Bilag 1

Indstilling om Skovvejen, rute 23 syd om Regstrup

Figur 1: Det justerede Hovedforslag med angivelser af cykelstier og nye lokalveje.

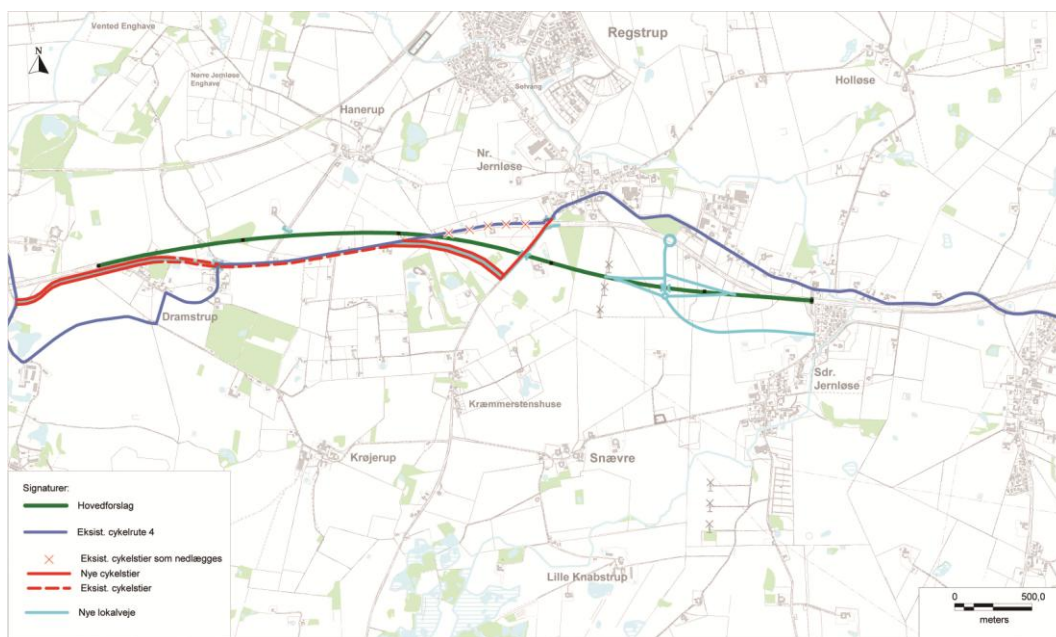
Der er flere høringssvar, der peger på behovet for yderligere støjdæmpende foranstaltninger. Der er i den forbindelse efterfølgende gennemført yderligere støjberegninger. De supplerende støjberegninger har medført, at det foreslås etablering af ekstra støjafskærmning ved boligbebyggelsen ved Sdr. Jernløse, og det indstilles, at der afsættes yderligere ca. 8.2 kr. hertil.

Der er desuden i flere høringssvar, herunder svaret fra Holbæk Kommune, peget på, at den foreslåede vejunderføring ved Sdr. Jernløsevej bør erstattes af en ny parallelvej mellem Sdr. Jernløsevej og tilslutningsanlægget ved motorvejen. Vejdirektoratet har i den forbindelse skitseret på en sådan løsning, og det vurderes, at løsningen er teknisk gennemførlig, og at underføringen vil medføre en besparelse på ca. 12,4 mio. kr. Det er desuden vejdirektoratets vurdering, at etablering af parallelvejen ikke medfører væsentlige ændringer i de miljømæssige konsekvenser af projektet.

På baggrund af den offentlige høring har Vejdirektoratet udarbejdet et forslag til justering af både hovedforslaget og alternativet. Justeringen medfører, at der etableres en ny parallelvej syd for motorvejen mellem Sdr. Jernløsevej og tilslutningsanlægget i stedet for den oprindelig foreslåede underføring af Sdr. Jernløsevej under motorvejen. Samtidigt foreslås det, at der på baggrund af supplerende støjberegninger etableres ny støjafskærmning på nordsiden af motorvejen ved Sdr. Jernløse.

Figur 2: Det justerede alternativ med angivelser af cykelstier og nye lokalveje.

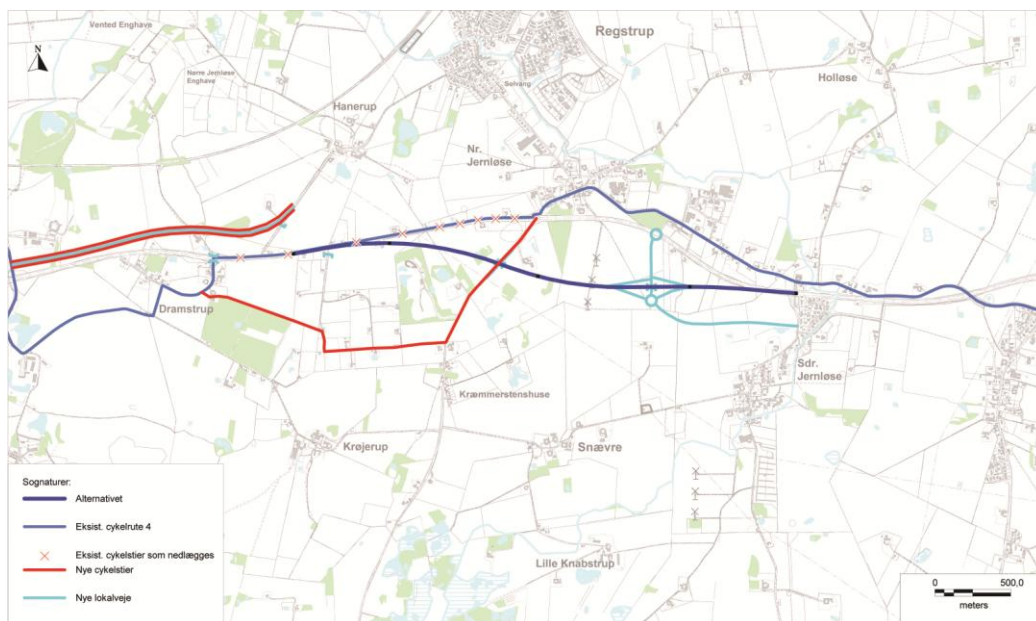
Der er indkommet høringssvar fra Foreningen af Danske Olieberedskabslagre, der peger på, at alternativet er i konflikt med deres olieberedskabslager. FDO peger på, at hovedforslaget derimod ikke på nogen måde er i konflikt med planerne for oliedepotet, og de peger derfor på hovedalternativet.

Der er i høringen ikke fremkommet bemærkninger fra privatpersoner, der argumenterer imod hovedforslaget. Et enkelt høringssvar ønsker vejen flyttet længere mod syd for at skåne lodsejerens skov. Der er blandt de indkomne høringssvar et enkelt, der peger på alternativet.
